### Eingabe 25

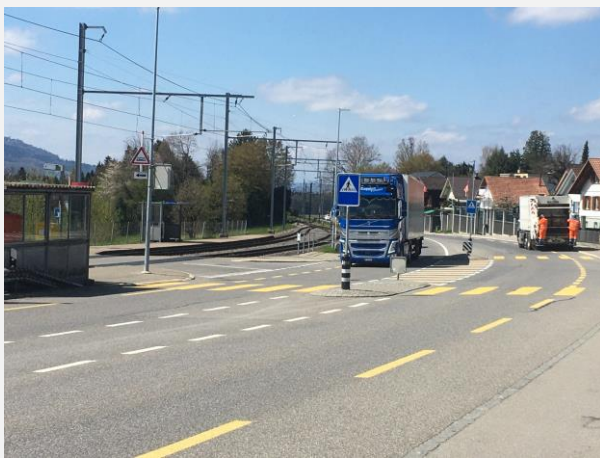
**Problem:** Der Vortritt der Fussgänger über die Fussgängerstreifen zur Station Langenloh, sogar bei Handzeichen, wird von den Autofahrenden erschreckend häufig missachtet, insbesondere bei Dunkelheit; ebenso die signalisierte Höchstgeschwindigkeit. Autos der Pilato AG versperren am Morgen zu oft den Radstreifen bzw. machen gefährliche Fahrmanöver im Strassen- und Radstreifenbereich.

**Fachliche Einschätzung:** Der Fussgängerstreifen kommt in der Kurve überraschend und wird vom motorisierten Verkehr mit Tempo 60 häufig zu spät bemerkt, so dass ein sicheres Halten (nachfolgender Verkehr) zugunsten der wartenden Fussgänger:innen kaum möglich ist.

**Empfehlung zur Prüfung:** Die Gemeinde setzt sich beim Kanton für die Erstellung eines via LSA geregelten Fussgängerstreifens mit Knopfdruck oder intelligenter Fussgängererkennung (Wärmebildkamera) ein.

### Eingabe 107

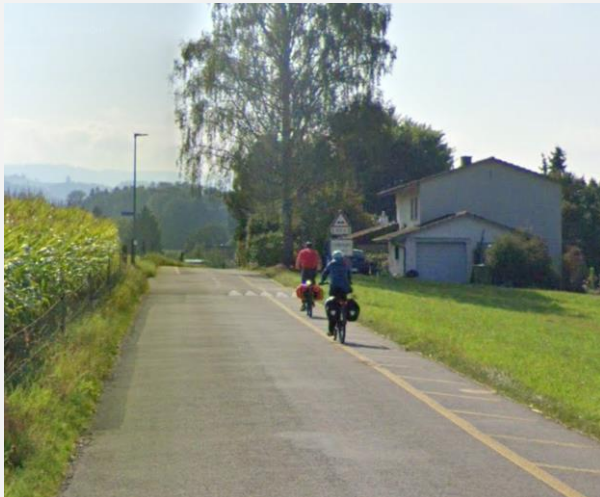
**Problem:** Die Verbindungen sind heute nicht durchgehend, resp. sind nicht als Veloweg markiert (ganze Strecke bis Worb Dorf). Die gelbe Fussgängermarkierung in Vielbringen kann nicht als Fahrradstreifen genutzt werden in Richtung Worb SBB und vom Dorf Vielbringen in Richtung Schulhaus (ab Einfahrt Waldeggweg). Bei der Verbindung handelt es sich um einen Schulweg (Unter- und Mittelstufe). Die gelben Bodenschraffierungen sind holprig für Radfahrer und werden daher oft gemieden. Vorschlag: Neue durchgehende Velowegmarkierung: zusätzliche Velostreifen und Signalisierung (ganze Strecke). Vorschlag: Ist es möglich die gelbe Schraffierung durch eine dicke farbige Linie am äusseren Rand zur Strasse hin zu ersetzen?

**Fachliche Einschätzung:** Vgl. Mitwirkungseingaben 101-105. Zwischen Vielbringen Chäsi und Schulhaus Vielbringen ist der Längsstreifen für Fussgänger für den Veloverkehr eher einschränkend. Das Befahren der Markierung ist, sofern keine Passant:innen behindert werden, zwar erlaubt, jedoch aufgrund der Höhenunterschiede durch die Farbe unangenehm. Das Fahren links der Markierung ist aber bei Überholmanövern vom motorisierten Verkehr risikoreicher.

**Empfehlung zur Prüfung:** Prüfung und allf. Projektierung der punktuellen Massnahmen von Mitwirkungen 101-105. Zwischen Vielbringen Chäsi und Schulhaus Vielbringen Prüfung einer längerfristigen Projektierung eines breiteren, physisch abgetrennten Fuss- und Radwegs.

### Eingabe 263

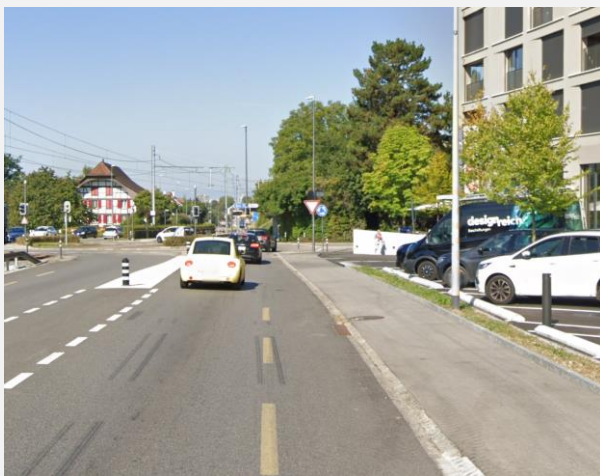
**Problem:** Doppelmittelstreifen sind unübersichtlich, Doppelmittelstreifen zu eng, Velofahrende werden abgedrängt. Regelmässig versuchen Autofahrer den Velofahrenden den Vortritt zu nehmen, oder diese in der Einbuchtung zu überholen, was insbesondere im Bereich der Verengungen gefährlich ist. Aufhören der von Radstreifen vor Veränderungen der Verkehrsfläche, wie bei Kreiseln und Verengungen, sind regelmässig für Velofahrende sehr gefährlich.

**Fachliche Einschätzung:** Im Bereich der Mehrzweckstreifen und insb. bei den Pollern führen Überholmanöver vom motorisierten Verkehr zu gefährlichen Situationen für Velofahrende.

**Empfehlung zur Prüfung:** Die Gemeinde Worb setzt sich beim Kanton dafür ein, dass entlang der Velo-Hauptverkehrsachse (vgl. Sachplan Veloverkehr) Bernstrasse ein Radweg als direktere Alternative zum Worblental Richtung Bern projiziert wird.
